Vaststellingsbesluit “Wijzigingsplan Kerkwijk 40 Berlicum” (art. 3.6 lid 1a Wro)

Nota van zienswijzen

ONTWERPWIJZIGINGSPLAN “Kerkwijk 40 Berlicum”

Figuur 5

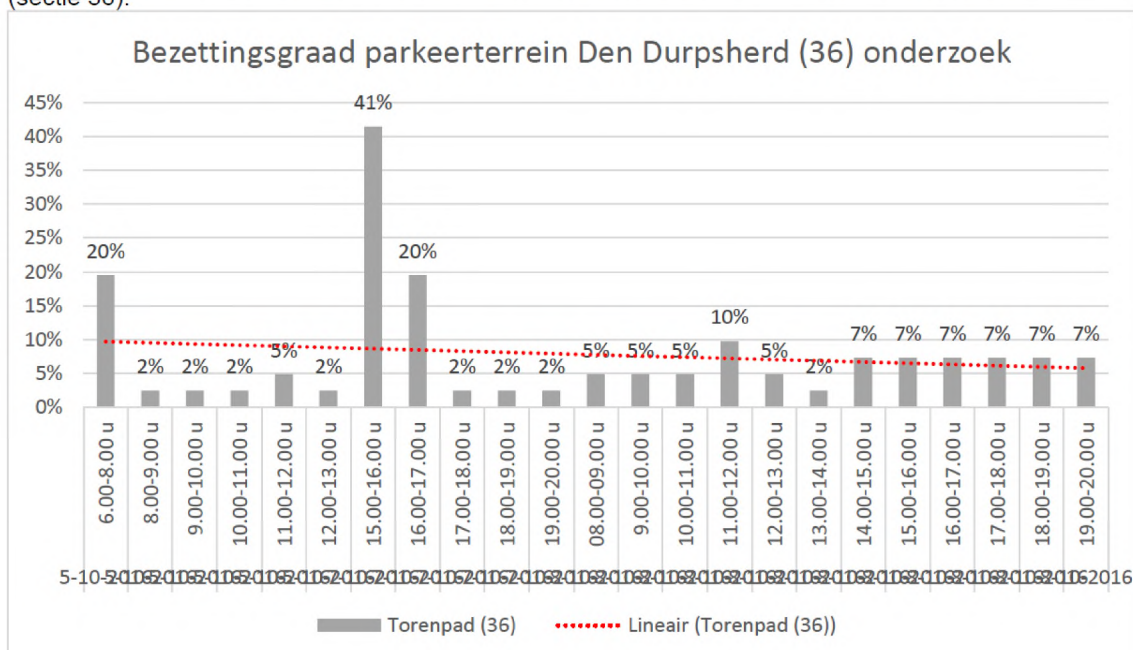
- b. de voorwaarde voldoende parkeergelegenheid op eigen terrein te realiseren zoals bedoeld in artikel 19 lid 9.1. Het parkeerterrein wordt niet, evenals in de huidige situatie, ontsloten via de Kerkwijk. Er is een forse uitbreiding van het aantal wooneenheden en een andere doelgroep dan de huidige/voormalige bewoners. De nieuwe parkeerplaatsen worden deels haaks op de Kerkwijk gecreëerd en daarmee op gemeentelijke grond en niet op eigen terrein.

In het parkeeronderzoek van Rho is het parkeerterrein achter Den Durps herd meegenomen (sectie 36).

Een deel van de nieuwe parkeerplaatsen wordt uitgevoerd als haakparkeerplaatsen op de Kerkwijk. Het is mogelijk deze parkeerplaatsen geheel op eigen terrein van de initiatiefnemer aan te leggen. Op dat moment komen de parkeerplaatsen echter direct tegen de woningen aan te liggen en is er geen ruimte meer voor een trottoir tussen de parkeerplaatsen en het appartementengebouw. Dit is een verkeerstechnisch onwenselijk situatie. Om deze reden is er voor gekozen de haakparkeerplaatsen deels te situeren op gemeentelijke grond. Middels een grondtransactie tussen gemeente en initiatiefnemer kan er alsnog een trottoir voorlangs het woongebouw aangelegd worden. Deze grondtransactie vindt plaats na vaststellen van het wijzigingsplan en voor aanvraag van de omgevingsvergunning voor bouwen. In artikel 19 lid 9.1 waar naar verwezen wordt staat daarnaast niet dat de parkeerplaatsen geheel op eigen terrein aangelegd moeten worden. Onder a. is genoemd dat zowel op het bouwperceel zelf als in de omgeving voorzien mag worden in voldoende parkeergelegenheid. In de beleidsregels is daarnaast benoemd dat bij grote(re) woningbouwuitbreidingen niet de gehele parkeerbehoefte op eigen terrein 'opgelost' hoeft worden, in

Figuur 7

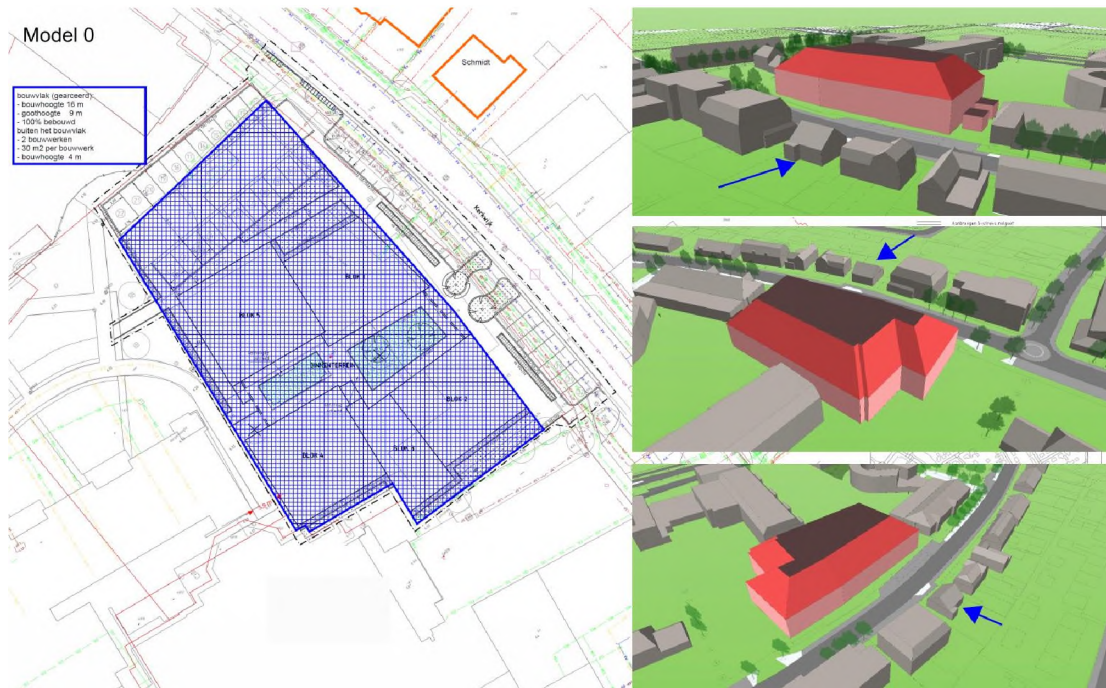
3. De vraag is of het ontwerp voldoet aan een goede ruimtelijke ordening (artikel 8.4.1 sub b.). Er wordt niet ingegaan op het effect van een dergelijke bouw massa op de omgeving, meer specifiek het woon- en leefklimaat van indier. Met name waar het gaat om uitzicht, privacy en schaduwwerking.

3. De bouwmassa die planologisch mogelijk gemaakt wordt middels het wijzigingsplan moet vergeleken worden met de bouwmassa die planologisch mogelijk is op basis van het bestemmingsplan Hartkamers van Berlicum en zoals beschreven onder 1. Binnen de bestemming 'Maatschappelijk' geldt namelijk ter plaatse een bebouwingspercentage van 100% van het bouwvlak met de genoemde goothoogte van 9 meter en bouwhoogte van 16 meter. Buiten het bouwvlak is het nog toegestaan om bijgebouwen te plaatsen met een totaaloppervlak van 60 m² (namelijk twee bijgebouwen van 30 m²) en een bouwhoogte van 4 meter. In onderstaande afbeelding is aangegeven wat dit voor de woning van indiener betekent.

De voorgenoemde bebouwing volgens het wijzigingsplan omvat een geringer bouwvolume en houdt ook meer afstand tot de woning van indiener. Dit leidt daarmee niet tot meer schaduwwerking of tot een verslechtering van de privacy. Door de situering van het gebouw op het perceel en het vergroten van de naastgelegen parkeerplaats krijgt indiener een veel ruimer uitzicht. Dit is in beeld gebracht door onderstaande foto(montage)s, die de huidige bebouwing en de toekomstige bebouwing weergeven. Daarbij moet opgemerkt worden dat de huidige bebouwing ook minder volume heeft dan de maximaal mogelijke bouwmasa volgens het huidige bestemmingsplan.
